重要信息 — Dell OptiPlex 790/990

系统板

Dell OptiPlex 790/990 计算机现在随附的系统板无下列组件：

图 1: 随附散热器的早期版本的系统板

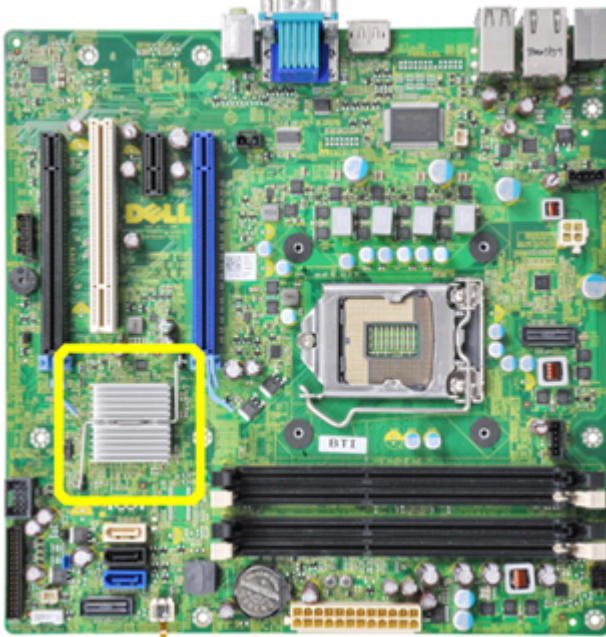
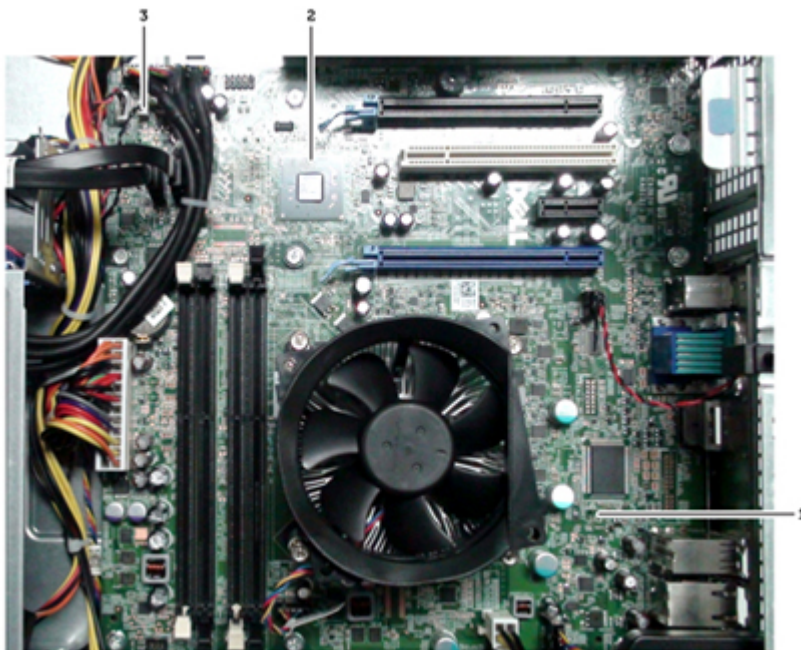
- 散热器
- 电源热传感器（仅限台式机机箱）

下图所示为随附散热器的早期版本的系统板。

随附 A11 或更高版本 BIOS 的系统板不含散热器。

仅拆卸台式机机箱中的电源热传感器。

1. 拆下的热传感器接头 1 和缆线
2. 拆下的芯片组散热器
3. 热传感器接头 2

**备注:** 如果用新系统板更换台式机机箱中的系统板，始终要确保 BIOS 版本为 A11 或更高。

**警告:** 如果没有更新 BIOS，可能会在开机自检 (POST) 过程中收到 Alert! Chipset heat sink not detected (警报! 未检测到芯片组散热器) 错误消息。

**备注:** 使用新系统板后，测试发现所有组件的温度都在规范之内。

**备注:** 使用新系统板对系统的性能没有影响。
